改善箇所説明図

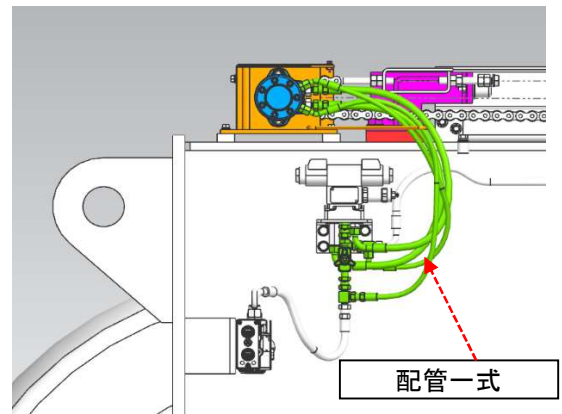
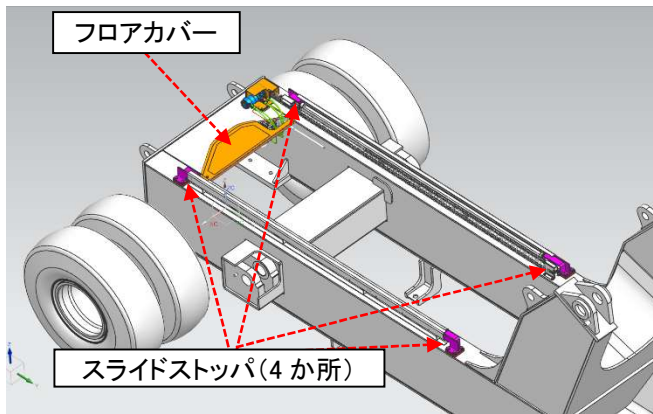
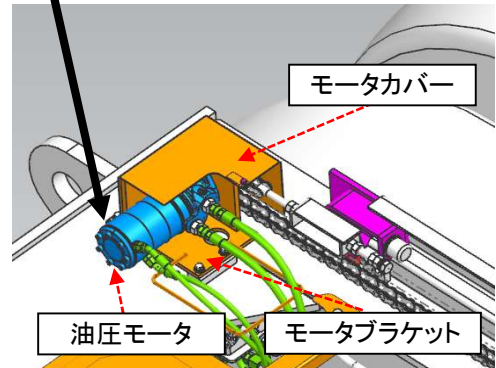
基準不適合発生箇所

フォーク・ローダの運転者室（キャビン）の位置を保持する油圧モータにおいて、油圧回路へエアや不純物等の混入により空転する場合がある。そのため、制動時にキャビンがレール上を滑走し、スライドストッパに衝突することがある。最悪の場合、スライドストッパが破断してキャビンが車体から落下する。

全車両、油圧モーター式とスライドストッパを対策品に交換し、キャビンコントローラーのソフトウェアを変更する。

識別: 車台番号の末尾の右に白色ペイントを塗布する。
